Rep No. B17063

富士電機機器制御株式会社
事業企画本部

オートブレーカ・漏電遮断器用 外部操作ハンドル（32AF～800AF用） 変更のお知らせ

N形・V形外部操作ハンドル 規格銘板の貼付け位置、及び形状変更

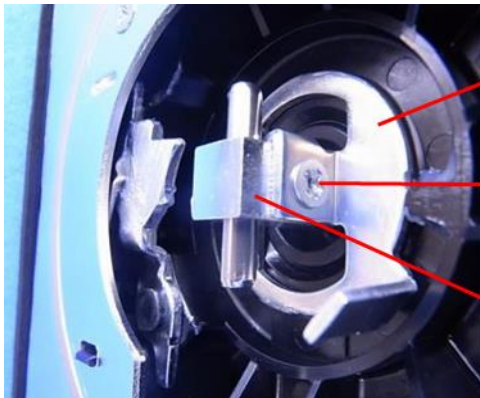
BZ6V10C 派生形式 および 特殊品含む	BW9V0HA BW9V0JA 派生形式 および 特殊品含む	BW9N0HA BW9N0JA 派生形式 および 特殊品含む	変 更 理 由
従来品	 UL銘板 CE銘板 TUV銘板	 UL銘板 CCC銘板 CE・TUV銘板	 CE・TUV銘板 UL銘板 CCC銘板	生産性の向上
変更品	 拡大 	 拡大 	 拡大
